监 理 检 查 记 录 表

工程名称：浙江吉美食品科技有限公司屋顶 0.6MW 分布式光伏发电项目

编号：SP-B16-01

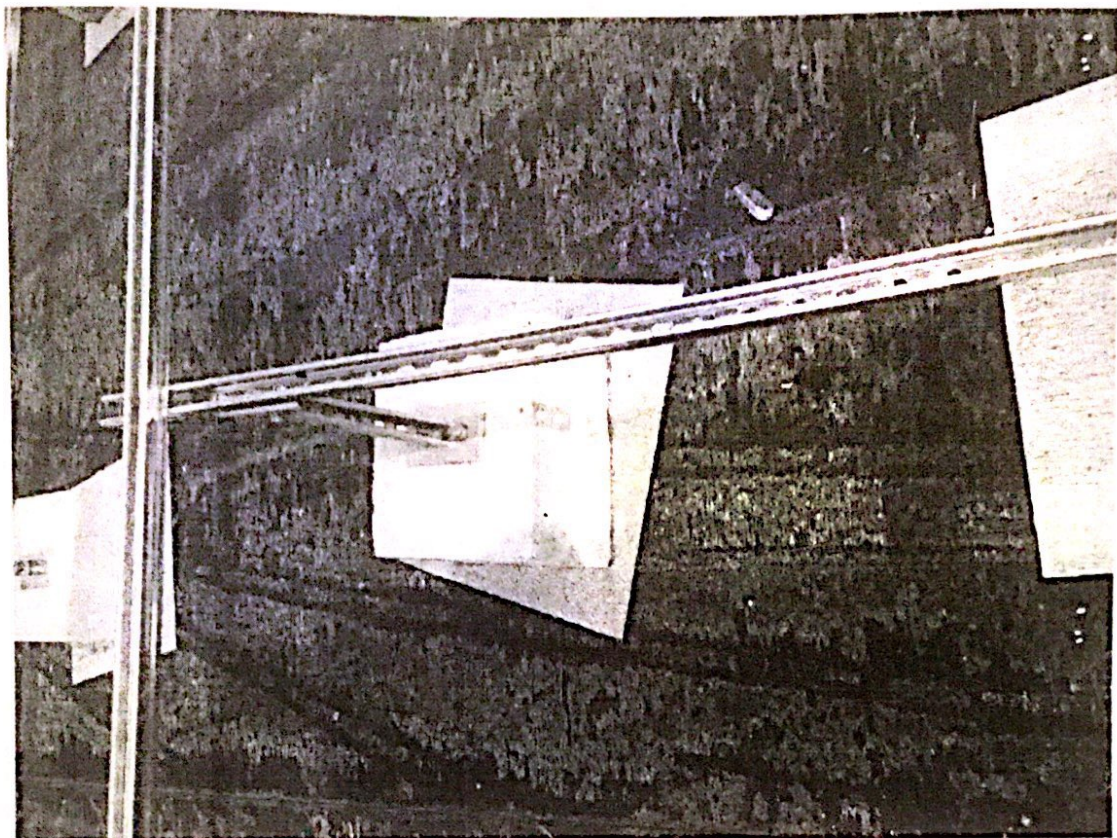
施工单位	浙江群朗电力工程有限公司	监理单位	常州正衡监理
检查时间	2020 年 11 月 19 日	检查地点	施工工地
检查类型	☒ 巡视 ☐ 定期 ☐ 专项		
施工及检查情况简述	我监理人员在巡视施工工地时，发现施工工地存在以下问题		
存在问题	施工单位采购的水泥墩个别有掉角、漏筋等现象		
整改要求	为保证工程安全顺利的进展，现要求你单位立即整改，并报予我监理方进行复查。		
检查人		施工项目部 签收人/日期	 2020.11.19
整改情况	已整改 整改负责人:  日期: 2020.11.19		
复查意见	整改完成, 合格 复查人:  日期: 2020.11.19

编号：SP-B16-02

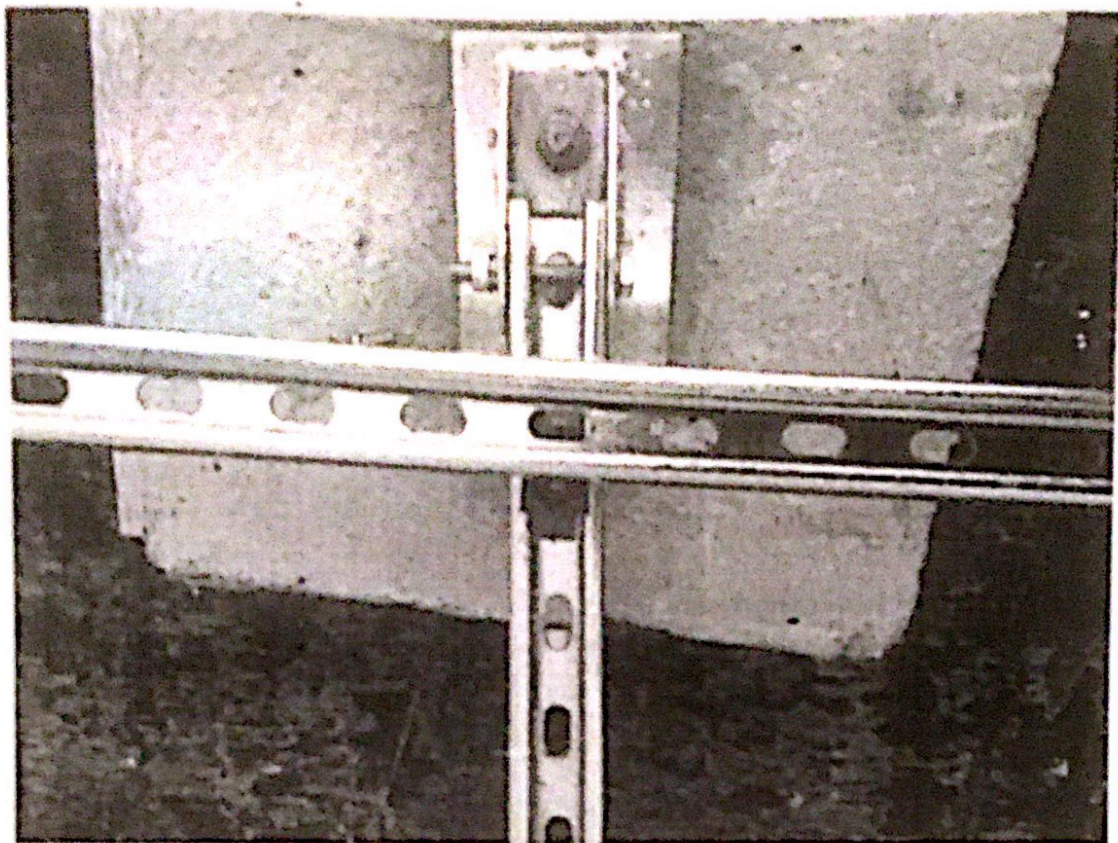
施工单位	浙江群朗电力工程有限公司	监理单位	常州正衡监理
检查时间	2020 年 11 月 25 日	检查地点	施工工地
检查类型	☒ 巡视 ☐ 定期 ☐ 专项		
施工及检查 情况简述	我监理人员在巡视施工工地时，发现施工工地存在以下问题		
存在问题	水泥墩下方铺设的防水垫未调整到建设单位质量手册的要求		
整改要求	为保证工程安全顺利的进展，现要求你单位立即整改，并报予我监理方进行复查。		
检查人		施工项目部 签收人/日期	 2020.11.25
整改情况	 整改负责人:  日期: 2020.11.25		
复查意见	 复查人:  日期: 2020.11.25

编号: SP-B16-03

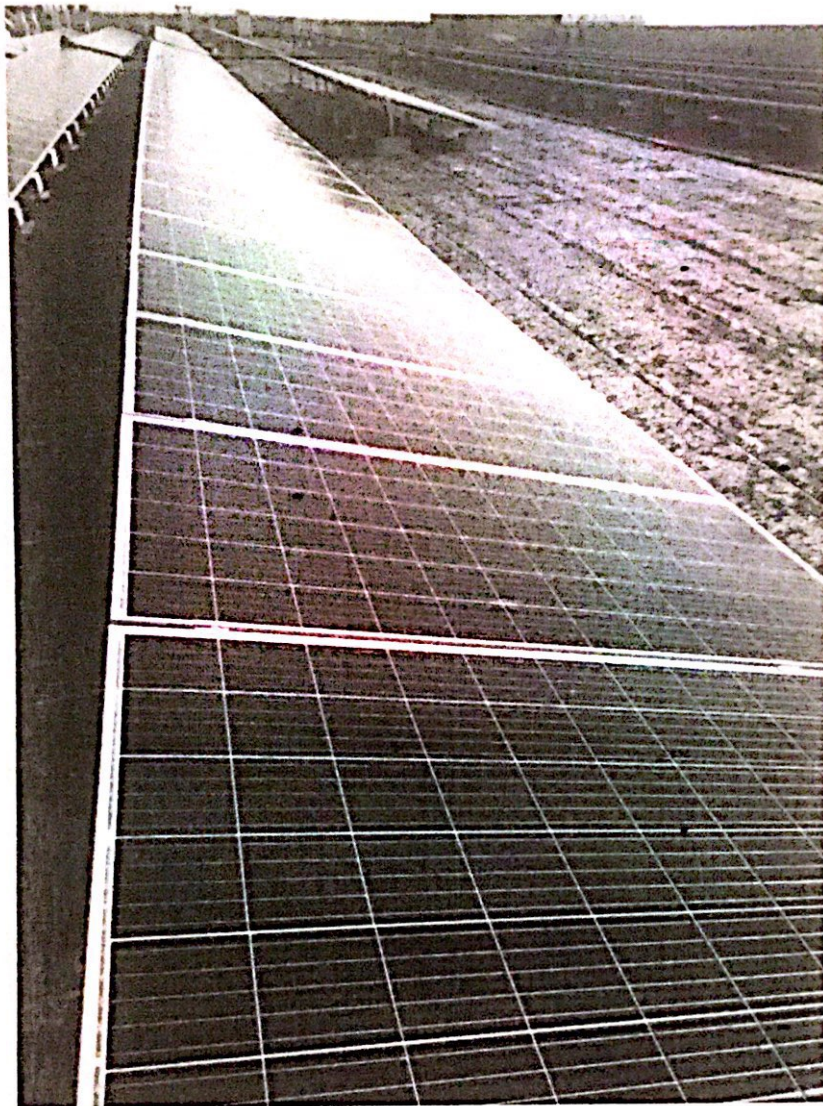
施工单位	浙江群朗电力工程有限公司	监理单位	常州正衡监理
检查时间	2020 年 12 月 13 日	检查地点	施工工地
检查类型	☒ 巡视 ☐ 定期 ☐ 专项		
施工及检查情况简述	我监理人员在巡视施工工地时, 发现施工工地存在以下问题		
存在问题	光伏支架验收时发现有个别支架螺丝未紧固		
整改要求	为保证工程安全顺利的进展, 现要求你单位立即整改, 并报予我监理方进行复查。		
检查人		施工项目部 签收人/日期	 2020.12.13
整改情况	已整改 整改负责人:  日期: 2020.12.13		
复查意见	整改完成, 合格 复查人:  日期: 2020.12.13

编号：SP-B16-05

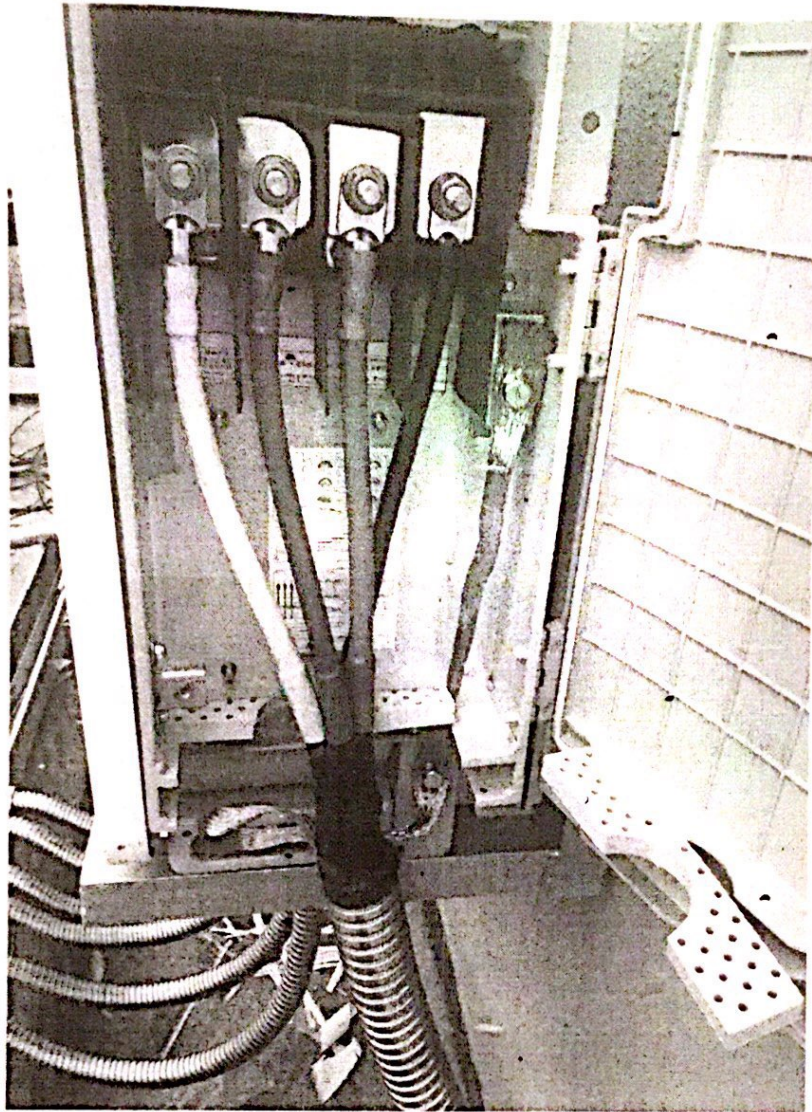
施工单位	浙江群朗电力工程有限公司	监理单位	常州正衡监理
检查时间	2020 年 12 月 23 日	检查地点	施工工地
检查类型	☒ 巡视 ☐ 定期 ☐ 专项		
施工及检查情况简述	我监理人员在巡视施工工地时，发现施工工地存在问题		
存在问题	屋面施工垃圾及组件外包装纸屑未清理		
整改要求	为保证工程安全顺利的进展，现要求你单位立即整改，并报予我监理方进行复查。		
检查人		施工项目部 签收人/日期	 2020.12.23
整改情况	 整改负责人：  日期：2020.12.23		
复查意见	 复查人：  日期：2020.12.23
